Protezione, sostituzione ed ampliamento di pontile galleggiante, per imbarcazioni da diporto in Comune di Portovenere - codice procedura 6173

## ALLEGATO 3 – OSSERVAZIONI di Daniele Brunetti

Progetto: Protezione, sostituzione ed ampliamento di pontile galleggiante, per imbarcazioni da diporto in Comune di Portovenere (SP) - codice procedura 6173

Fig. 10 – Fondale con presenza di matte morta di Posidonia (marrone) e di Posidonia viva (verde) (da: “Indagine preliminare sui popolamenti bentonici presenti nelle zone dei pontili” di Dott. Andrea Belluscio, Università di Roma)

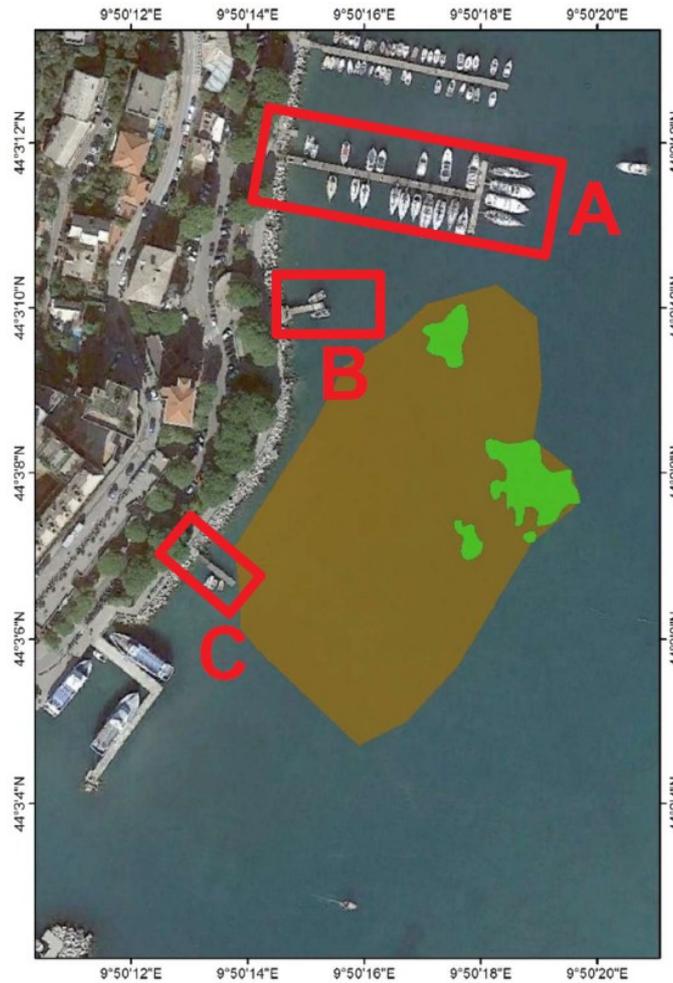
3. è del tutto paradossale che il progetto limitrofo di cui alla procedura **n. 4716, per la zona N12 (pontili residenti)** abbia preso in considerazione nella propria relazione ambientale il posidonieto, mentre sia il progetto in esame, che il pontile carburanti di cui alla procedura n. 5874, **ben più vicini ed impattanti sulla posidonia viva non ne abbiano tenuto la minima considerazione**. Ancora più gravemente dopo l'approvazione da parte di codesto Ministero, senza assoggettamento a VIA, del progetto di prolungamento del pontile carburanti ENI. **Tutti e tre progetti nell'area dello stesso posidonieto. Si ribadisce assai grave il trattamento superficiale in merito alla presenza del posidonieto nella relazione ambientale e nell'integrazione del dott. Adriano Musitelli (registrate con codice elaborato SPA del 26.05.21 e 02 del 02.07.21), come del resto avvenuto per il limitrofo pontile carburanti di cui alla procedura n. 5874 (nella quale si è totalmente omessa)**. L'evidenza oggettiva di quanto affermato è facilmente appurabile a pag.11 (di seguito riportata) nello studio preliminare ambientale dello Studio Tecnico Mori & Associati prodotto il 10/07/19 e depositato nell'ambito della procedura n. 4716 ad oggetto “*Progetto per la collocazione di pontili galleggianti in attuazione al P.U.D. - Comune di Portovenere*”. Dove **A** è il pontile Sotgiu di cui trattasi, **B** il **pontile carburanti per cui è stata tonalmente omessa la presenza del posidonieto nella procedura n. 5874** e **C** il pontile residenti di cui alla procedura n. 4716, ben più distante dalla posidonia viva rispetto ai pontili precedenti.
